RELATÓRIO DE CONSULTA PÚBLICA

Proposta de Definição de Âmbito n.º 254

Reequipamento do Parque Eólico de Tendais

Maio de 2025

Figura 1 - Marcação dos 3 aerogeradores, do radar de A/PG e do setor azimutal de potencial interferência (Google Earth)

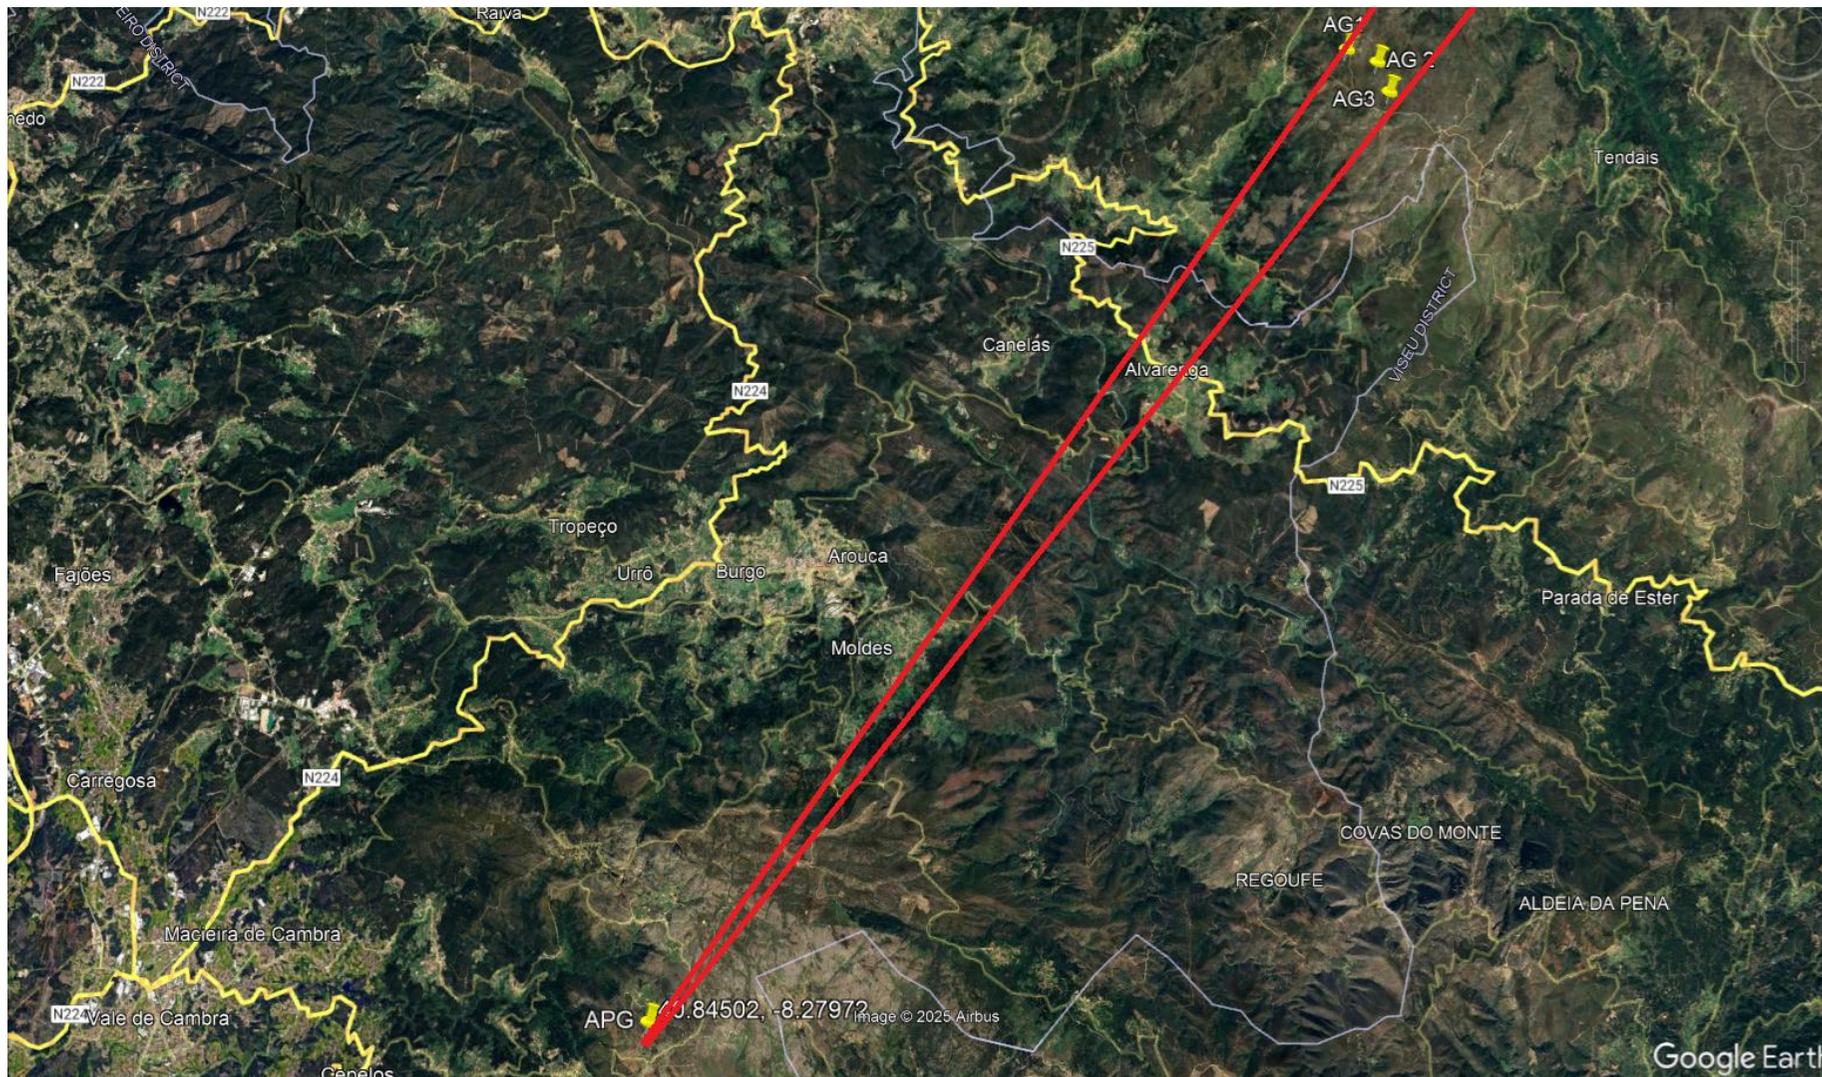
Na Figura 1 indica-se o enquadramento dos 3 locais propostos para instalação dos aerogeradores face à localização do radar de A/PG, bem como o setor azimutal de potencial impacto. Uma vez que os aerogeradores estão praticamente todos à mesma distância do radar (24,2 km a 24,6 km), isso significa que se encontram dispostos azimutalmente face ao radar, situação que é a menos favorável para o radar.

1. O reequipamento do Parque Eólico de Tendais, na configuração proposta, com 3 aerogeradores, afeta a qualidade das observações do radar meteorológico de A/PG, aproximadamente a nordeste, num setor azimutal de cerca de $3,6^\circ$.

2. Como se pode concluir da análise da Tabela 1, o feixe radar a meia potência não é afetado na segunda elevação considerada ($1,0^\circ$), restringindo-se o impacto da potencial instalação do parque eólico à elevação mais baixa ($0,1^\circ$), mas de forma significativa. Nesta elevação, a manter-se a localização proposta, a presença dos aerogeradores originará ocultações ao nível da cota máxima, variando entre 46,82 % (AG1) e 57,30 % (AG3). Ao nível da cota do *hub*, as ocultações variam entre 29,80 % (AG1) e 40,10 % (AG3).

4. Levando em conta os diversos aspetos considerados, o reequipamento deste parque eólico, na configuração proposta, permite antever um agravamento da situação atual, refletindo uma degradação da capacidade de exploração operacional do radar meteorológico de A/PG na zona a nordeste.

5. Adotando critérios de alguma razoabilidade e considerando admissível uma percentagem máxima de ocultação do feixe de cerca de 15% ao nível da cota máxima, a análise da informação disponibilizada permite concluir que, mesmo assim, na sua configuração atual, a instalação dos aerogeradores nos locais projetados é incompatível com a exploração operacional do radar meteorológico de A/PG. A situação só se poderia alterar se o promotor procurasse novas localizações para os aerogeradores de forma a garantir o cumprimento do critério referido, o que, a manter-se a distância ao radar, corresponderia a implantar os aerogeradores em locais em que a cota de terreno não ultrapassasse os 854 m, o que não parece ser exequível na área da localização proposta.

6. Considerando o exposto, o IPMA, I.P. emite parecer desfavorável relativamente ao Projeto de Reequipamento do Parque Eólico de Tendais.
7. Em caso de alteração da tipologia do Projeto de Reequipamento do Parque Eólico de Tendais resultante desta apreciação, o IPMA, I.P. deverá ser sempre previamente consultado a fim de reavaliar a viabilidade de instalação do ponto de vista da exploração operacional do radar meteorológico de A/PG.
